Bakgrunn for forslaget

Forslaget til ny skiløypetrase mellom Havsdalen og Bardøla Fjelltun må tas ut av arealplanen. Med disse begrunnelsene:

Figur 1

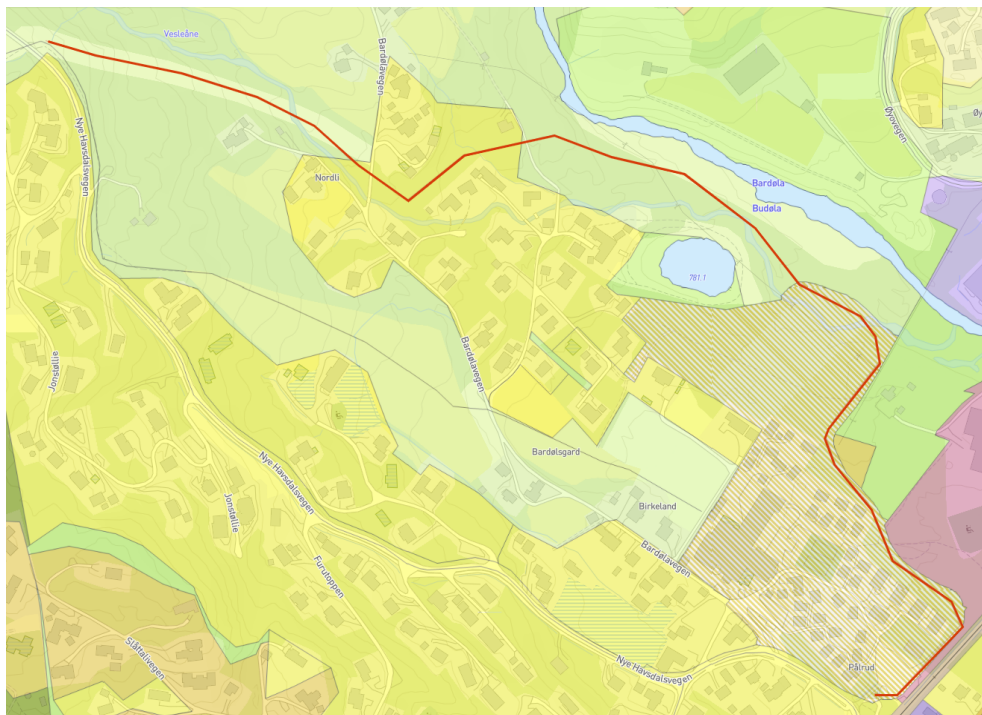
1. Skiløypetraseen er ikke avklart eller diskutert med grunneiere, naboer eller sti og løypelaget. Innspillet har ikke vært gjenstand for samme vurdering av egnethet som de andre innspillene.
2. Traséen er for bratt til å brukes til langrennsløype.
3. Skiløypen vil kreve skibru eller kulvert ved Bardølavegen, noe det ikke er økonomi til å bygge, dermed er forslaget urealistisk.
4. Formålet med skiløypen "å beholde uavbrutt tilgang fra sentrumsområder til naturområder" ivaretas i dag vel så godt av skibussene.
5. Det eksisterer en etablert skiløype som har vært i bruk i flere tiår og som derfor er en veletablert løsning. Ved å beholde denne unngår man å skape nye konflikter.
6. Unngå å båndlegge boligareal unødvendig til en skiløypetrasé som ikke vil bli anlagt eller brukt.

Figur 2.

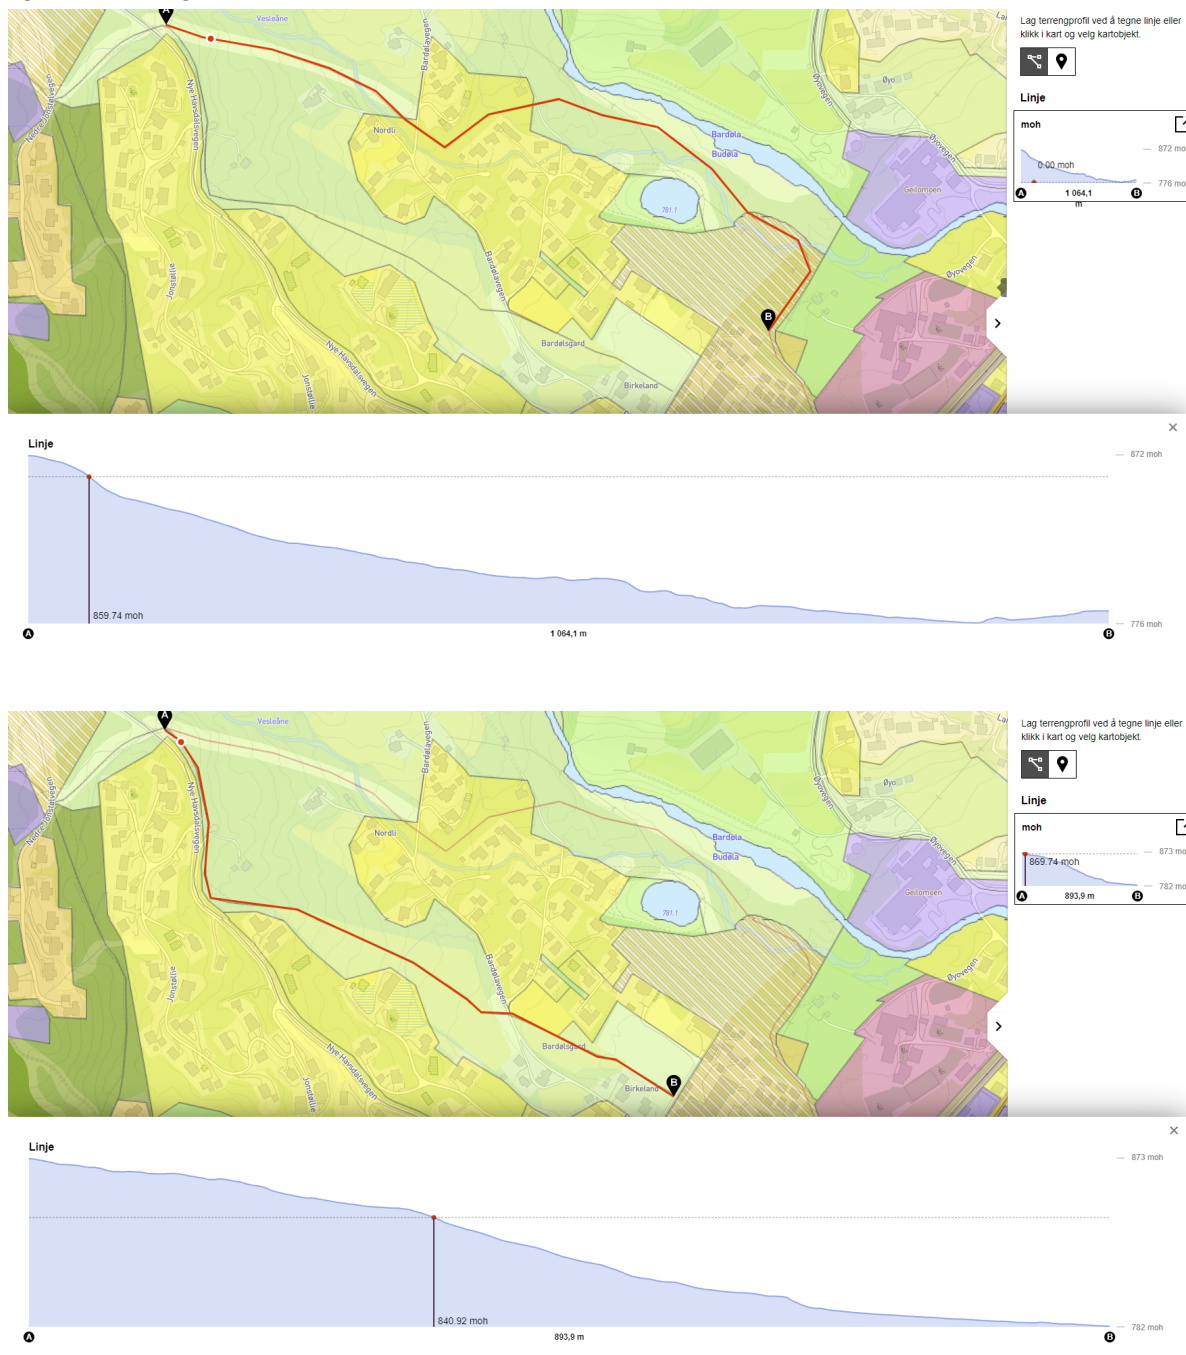
Et møte ble avholdt der alle berørte grunneiere, naboer, velforening, sti-og-løypelaget og planfremmer var representert. Den eneste som ikke var representert var Hol kommune. De som var der ble enig om et forslag til skiløypetrasé som alle mente ville fungere bra. Dette forslaget er illustrert i figur 2, og det finnes også i saksdokumentene for reguleringsplanen.

Til overraskelse for grunneiere og naboer som var på møtet, ble dette forslaget forkastet av administrasjonen i kommunen når forslaget skulle behandles. Et godt kompromiss utarbeidet av alle interessenter ble altså forkastet av den ene parten som ikke var på møtet.

Det ville vært naturlig at det var dette forslaget til skiløype som ble tatt inn som innspill til arealplanen.

Kommunen bes ta hensyn til den omforente traseen foreslått av grunneiere, sti og løypelaget, og andre berørte i 2022. Hvis kommunen har innsigelser til denne bes de avholde et nytt møte med berørte der beslutningstakere fra kommunen også stiller.

Figur 3.

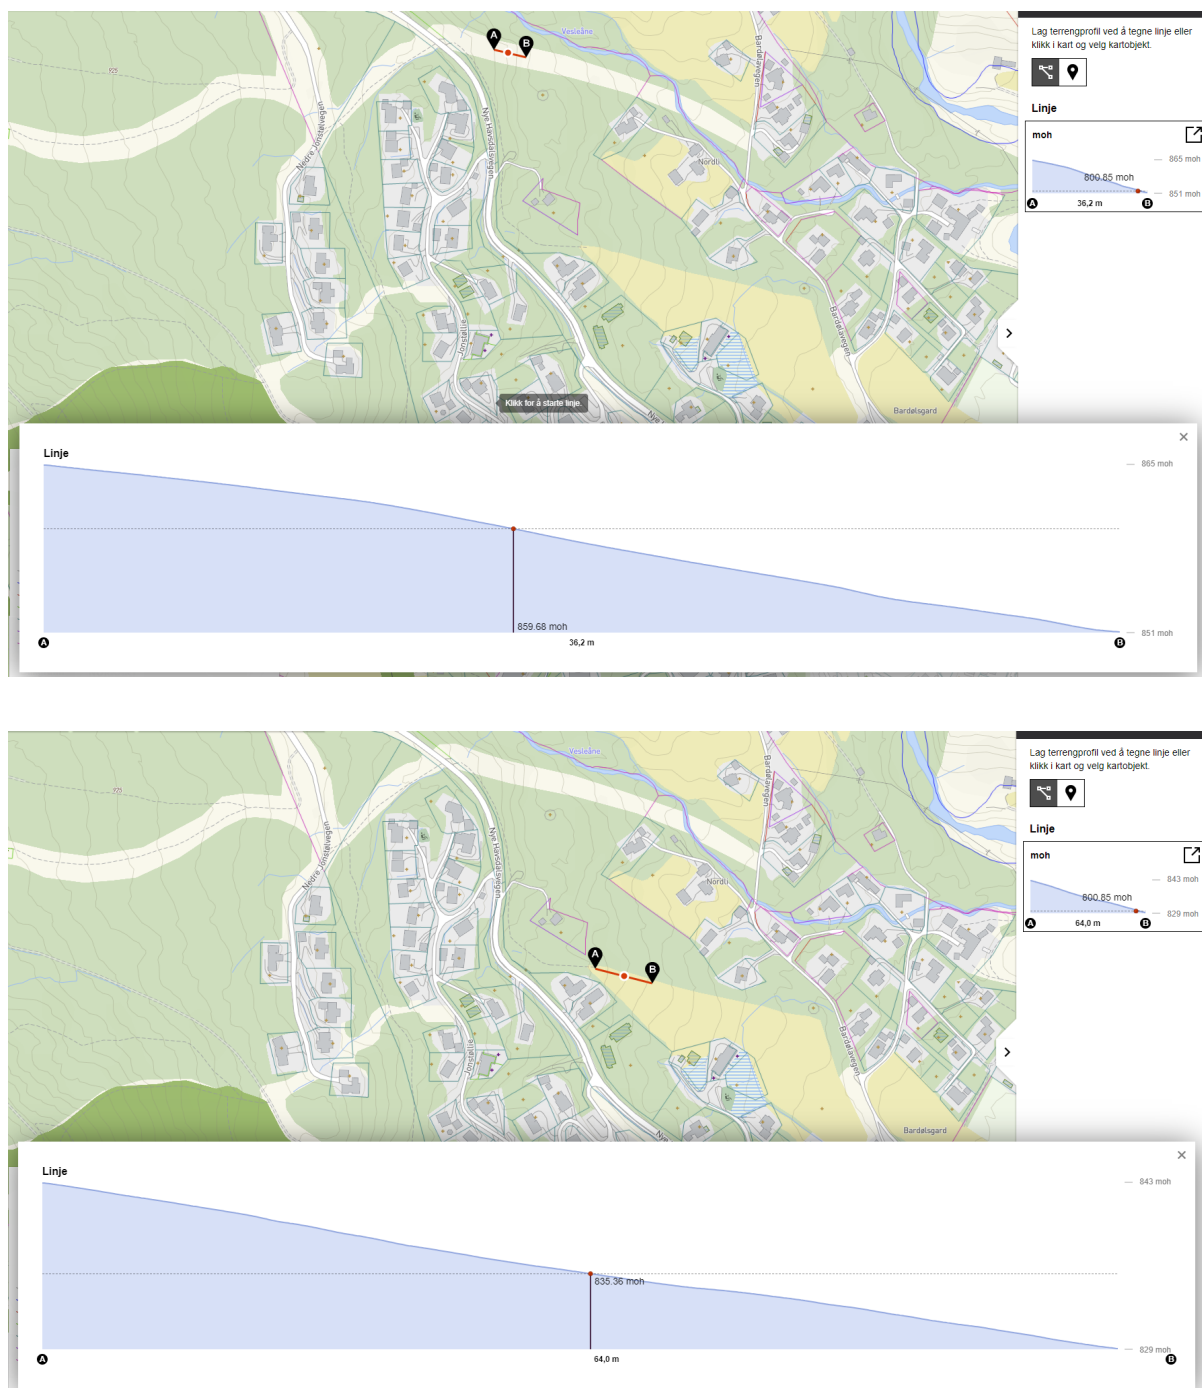
Det nye forslaget til skiløype for langrenn går i svært bratt terreng mellom Nye Havsdalsvegen og Bardølavegen.

I figur 3 vises terrengprofil hentet fra kommune kart.com for det nye forslaget fra Nye Havsdalsvegen til Bardøla Fjelltun øverst sammenliknet med eksisterende skiløype under.

I figur 4 vises terrengprofil for de bratteste 14m med stigning i det nye forslaget øverst og i eksisterende løype under. Maksimal stigningsgrad er dobbelt så høy for ny løype sammenliknet med eksisterende. På det bratteste punktet stiger ny løype 14m på 31m, dvs $1 / 2.4$ eller 42%. Til sammenlikning stiger den eksisterende løypa på det bratteste 14m på 64m, dvs $1 / 4.6$ eller 22%.

Som man ser har det nye forslaget til skiløype en stigningsgrad som er høyere enn rødmerkete alpinløyper. Hvordan vil en skiløype med en slik profil påvirke bruken av løypa? Man kan spekulere om det i det hele tatt er mulig å stå ned et 14m heng med noe annet enn alpinutstyr, så det er rimelig å anta at den kun vil bli brukt som nedfartsløype for alpinister og svært erfarne langrennsløpere. Kun de sprekeste vil gå løypa opp fra Bardøla til Havsdalen om det i det hele tatt er mulig, og det vil uansett ikke bli noen familieløype i noen retning.
